Title - Sujet Reconstruction quai Grande-Entrée	
Solicitation No. - N° de l'invitation F3731-170016/A	Amendment No. - N° modif. 001
Client Reference No. - N° de référence du client F3731-170016	Date 2017-11-29
GETS Reference No. - N° de référence de SEAG PW-\$QCM-008-17263	
File No. - N° de dossier QCM-7-40165 (008)	CCC No./N° CCC - FMS No./N° VME
Solicitation Closes - L'invitation prend fin at - à 02:00 PM on - le 2017-12-08	
F.O.B. - F.A.B. Plant-Usine: <input type="checkbox"/> Destination: <input checked="" type="checkbox"/> Other-Autre: <input type="checkbox"/>	
Address Enquiries to: - Adresser toutes questions à: Rochette, Jean	Buyer Id - Id de l'acheteur qcm008
Telephone No. - N° de téléphone (418) 649-2834 ()	FAX No. - N° de FAX (418) 648-2209
Destination - of Goods, Services, and Construction: Destination - des biens, services et construction:

AVIS DE MODIFICATION 001

Titre : DÉMOLITION ET RECONSTRUCTION DES QUAIS 401 À 405 DU HAVRE DE PÊCHE DE GRANDE-ENTRÉE, ÎLES DE LA MADELEINE, QC

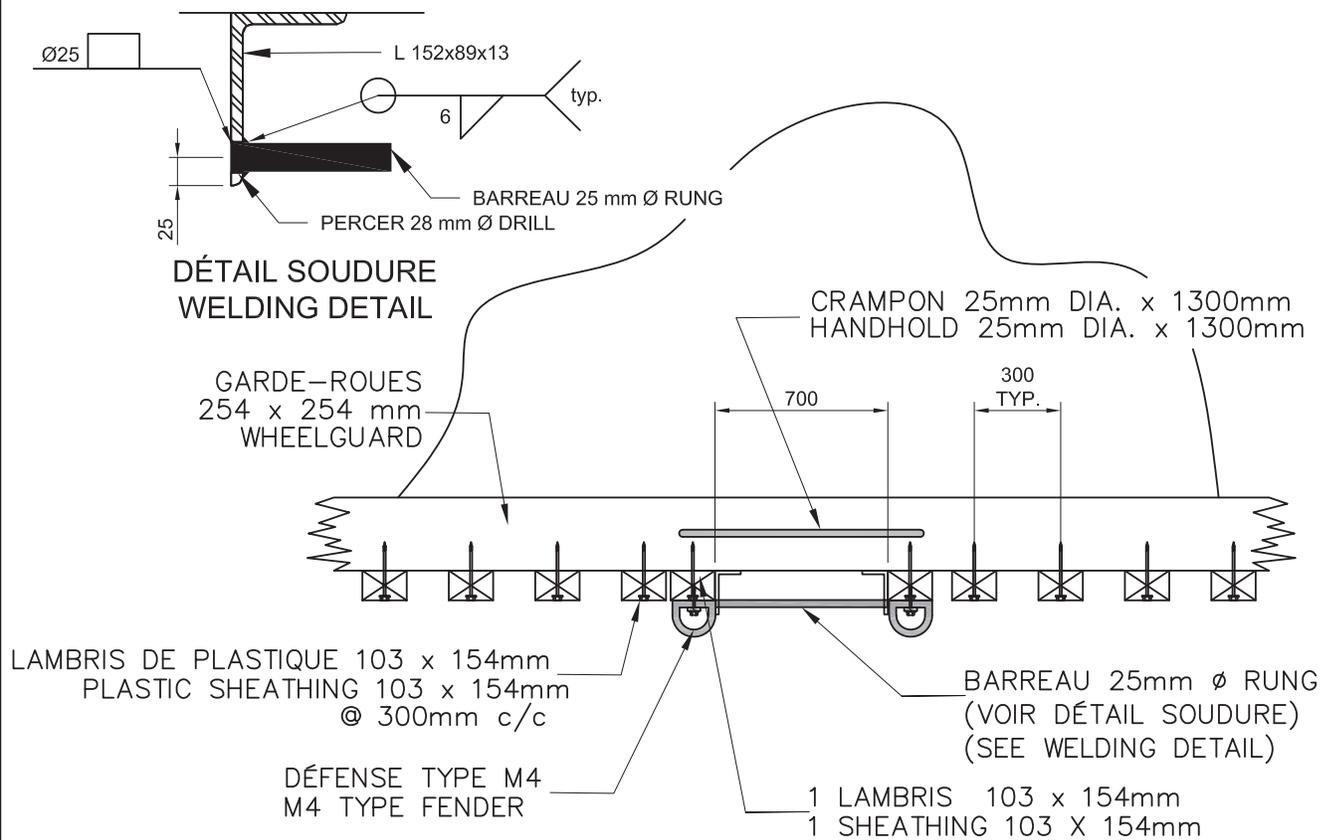
Question 3 : Pourriez-vous compléter le dessin de détail pour la fabrication des échelles? Il manque les dimensions des fers angles en acier, le type d'acier, les fixations au quai. Si on se fie au dessin il semble que l'échelon sera très près du mur, est-ce cela qui est souhaité (le lambris ne fait que 103 mm d'épaisseur)?

Réponse 3 : L'information manquante est la suivante :

- 2 L 152 x 89 x 12.7mm req. I.
- Barreaux 25 mm x 700 mm @ 300 mm c/c
- Fer plat 50 mm x 9 lg. req. L.
- Crampon 25 mm

Les barreaux doivent être soudés de façon à laisser un espace maximal pour le pied (voir détails supplémentaires)
